**AVIS RELATIF À LA PROTECTION
CONTRE LES EVENTUELS EFFETS NOCIFS ET NUISANCES
PROVOQUÉS PAR LES RAYONNEMENTS NON IONISANTS
GÉNÉRÉS PAR DES ANTENNES ÉMETTRICES STATIONNAIRES**

Commune : GRACE-HOLLOGNE - Exploitant : ORANGE

Référence exploitant : 647L1_1/32647L1_1/42647L1_1/52647L1_1

Rapport n° 297 / 2025

Figure 1 : Vue en plan des lieux de séjour et des points de contrôle

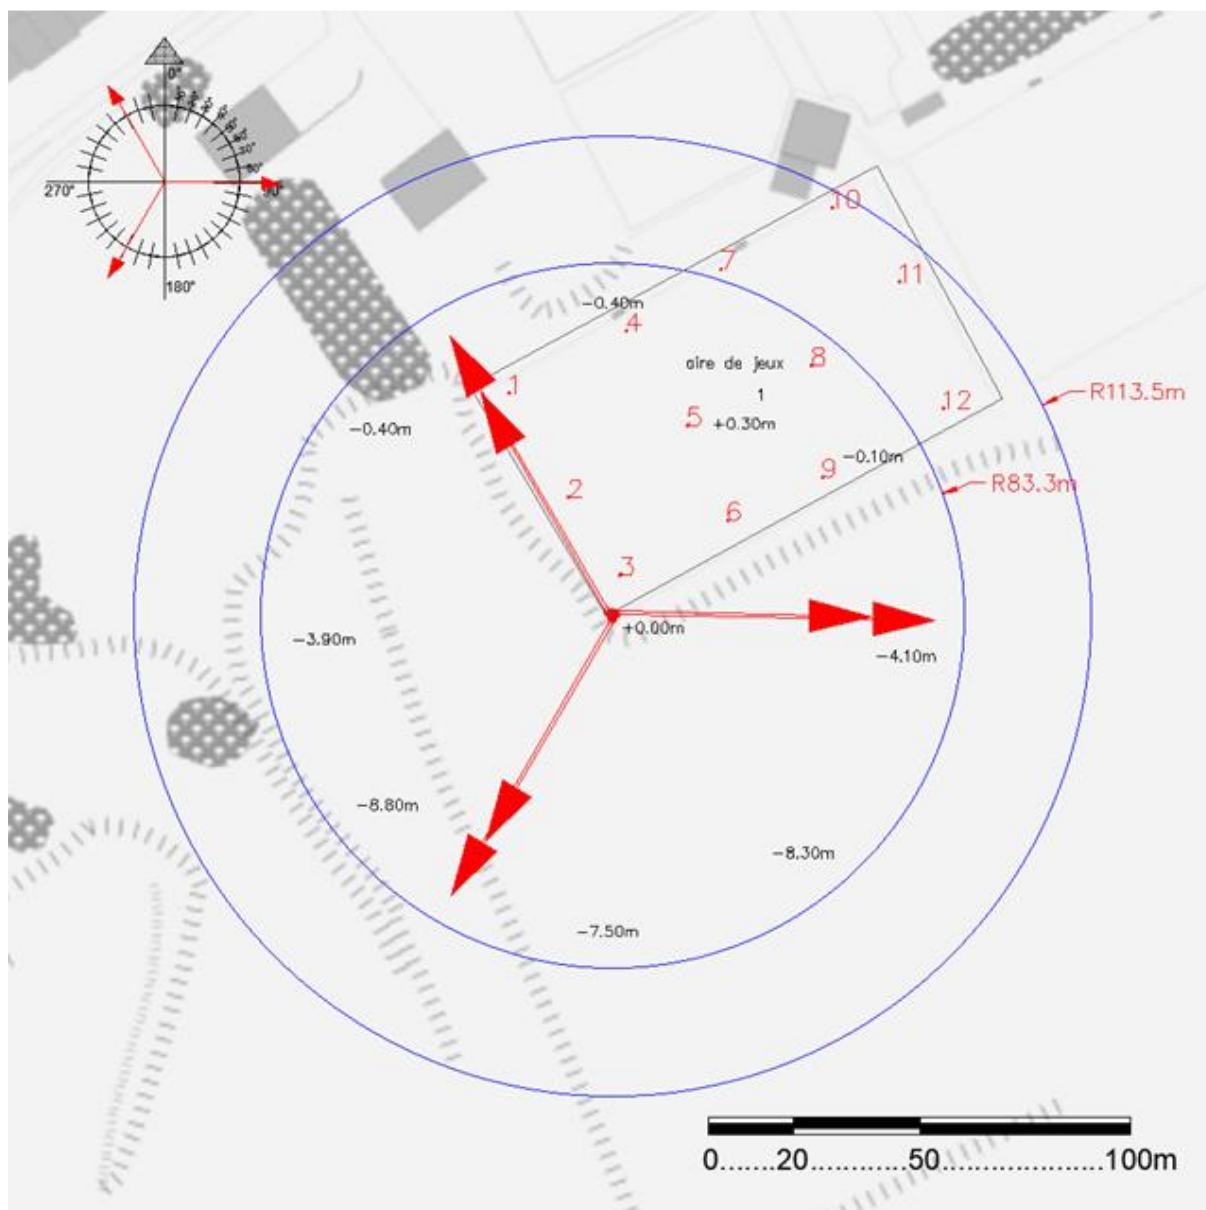
Les fréquences d'émission, la puissance rayonnée par chacune des antennes et leur gain permettent de déterminer le rayon de la zone à analyser. Tout dépassement de la limite par installation est exclu en dehors de cette zone. Le tableau 2 reprend les 35 LS² pour lesquels l'indice d'exposition est le plus élevé. Les différentes colonnes indiquent :

- le numéro du point de contrôle repris sur un des plans de la figure 1;
- le numéro du LS dans lequel se trouve le point de contrôle de la 1^{ère} colonne ;
- l'atténuation d'obstacle prise en compte pour le calcul de l'indice d'exposition dans le LS ;
- le résultat du calcul de l'indice d'exposition.

En ce qui concerne les antennes de l'installation mentionnées dans le tableau 1, la distance maximale à laquelle la limite pourrait être atteinte, à l'extérieur, est égale à 93,7 m. S'il n'y a pas de LS à une distance inférieure, les antennes respectent forcément la limite d'immission.

Dans le cas des LS situés à l'intérieur des bâtiments, une atténuation d'obstacle est prise en compte et il en résulte que la distance maximale à laquelle la limite pourrait être atteinte se réduit à 66,4 m.

Figure 2 : Vue en plan des installations d'antennes dans un rayon de 300 mètres autour de l'installation faisant l'objet de la demande d'avis

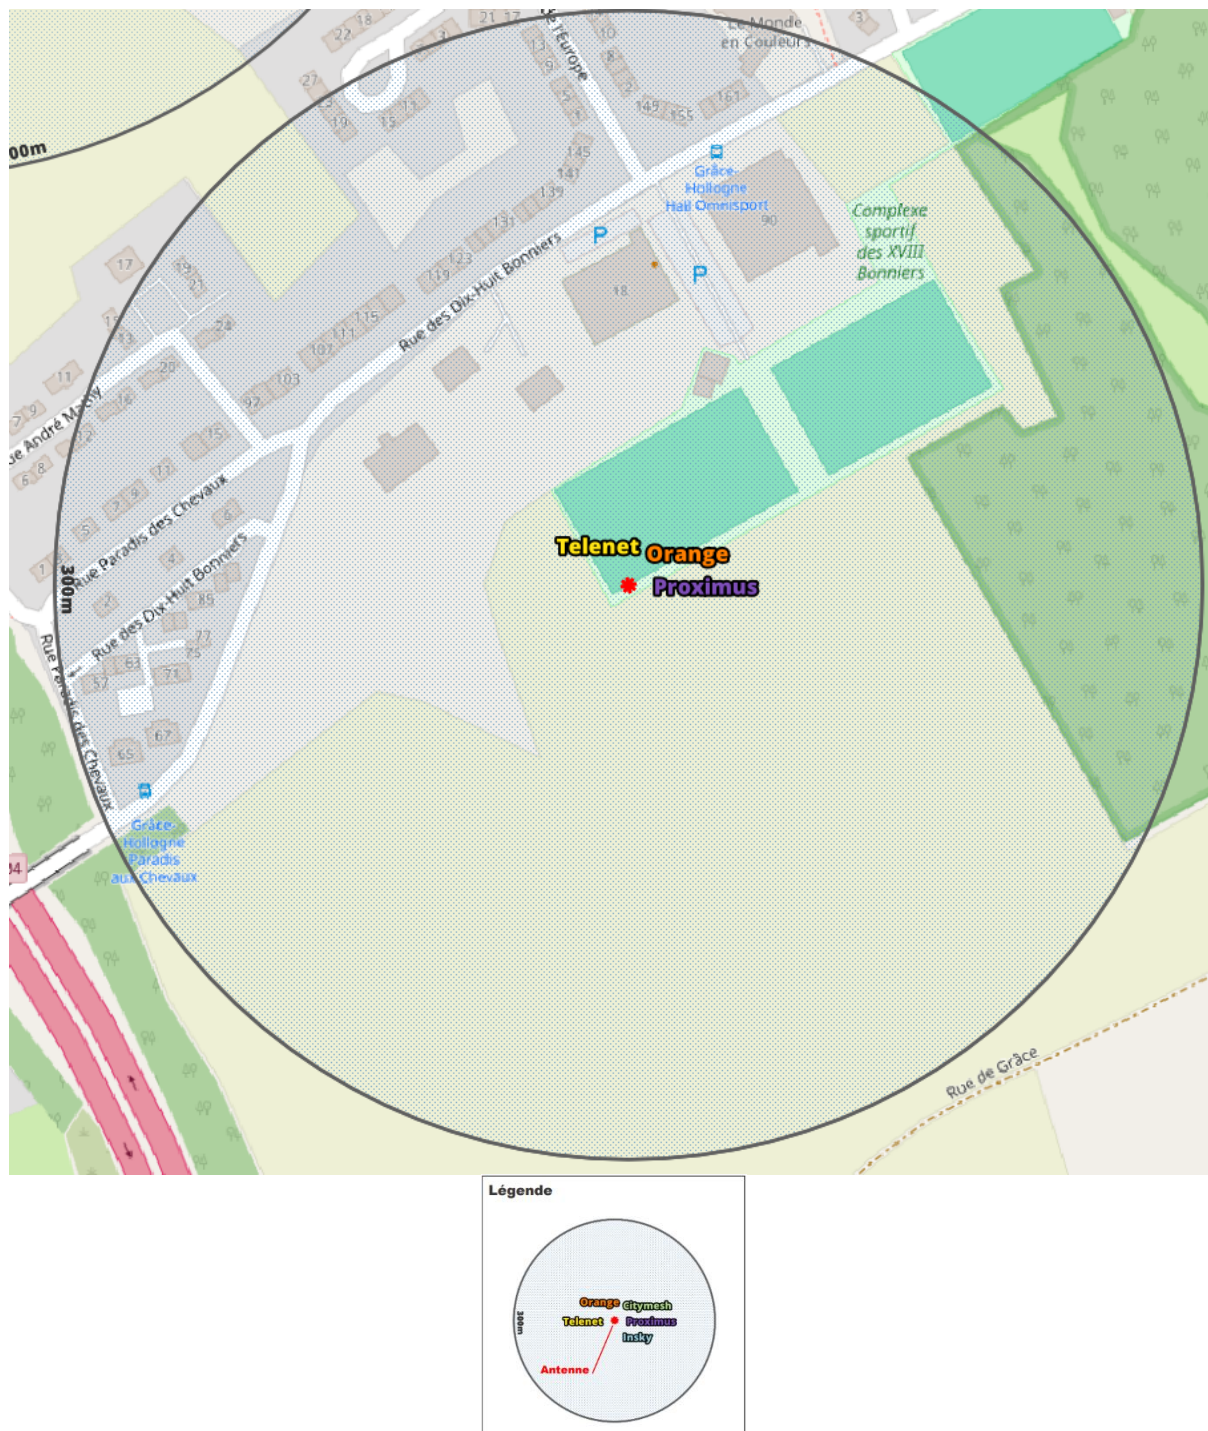
Le plan en projection verticale de la figure 2 indique la localisation des installations d'antennes émettrices stationnaires visées par le décret et situées dans un rayon de 300 mètres autour de l'installation référencée dans le paragraphe 2 et localisée au centre du cercle. Les données de localisation de ces antennes et les avis correspondant sont accessibles via le cadastre en ligne des antennes émettrices stationnaires⁸. Les installations prises en compte dans l'évaluation du respect de la limite cumulative sont les installations d'antennes émettrices déclarées en service par l'exploitant à la date du présent avis, à l'exception de l'installation référencée dans le paragraphe 2 et éventuellement d'autres installations ayant fait l'objet d'une demande d'avis à la même date et qui sont situées à l'intérieur de la zone de 300 mètres de rayon.

- il y a au plus 4 installations d'antennes émettrices stationnaires présentes dans la zone d'évaluation de 300 mètres de rayon représentée dans la figure 2, y inclus l'installation référencée dans le paragraphe 2 : la limite cumulative définie à l'article 4, §2 du décret est

- b) il y a exactement 5 installations d'antennes émettrices stationnaires présentes dans la zone d'évaluation de 300 mètres de rayon représentée dans la figure 2, y inclus l'installation référencée dans le paragraphe 2 et il existe, pour 3 ou 4 de ces installations, un avis attestant le respect de la limite abrogée de 3 V/m : la limite cumulative définie à l'article 4, §2 du décret est nécessairement respectée dans les lieux de séjour à l'intérieur de la zone d'évaluation de 300 mètres de rayon ;

- c) dans tous les autres cas, il a été vérifié que la limite cumulative définie à l'article 4, §2 du décret n'est pas dépassée dans les lieux de séjour sur base du nombre d'installations localisées dans la zone d'évaluation de 300 mètres de rayon représentée dans la figure 2, de leur localisation ainsi que des données inscrites dans la figure 1 et au paragraphe 4 du présent avis et dans les avis attestant le respect de la limite par installation ou de la limite abrogée de 3 V/m relatifs aux autres installations reprises dans la figure 2.

Compte tenu des considérations ci-dessus, il apparaît que l'intensité du rayonnement électromagnétique généré, dans les lieux de séjour situés dans un rayon de 300 mètres autour de l'installation référencée dans le paragraphe 2, par l'ensemble des antennes émettrices stationnaires de l'ensemble des exploitants du même site d'antennes émettrices stationnaires respecte la limite fixée à l'article 4, § 2 du décret.
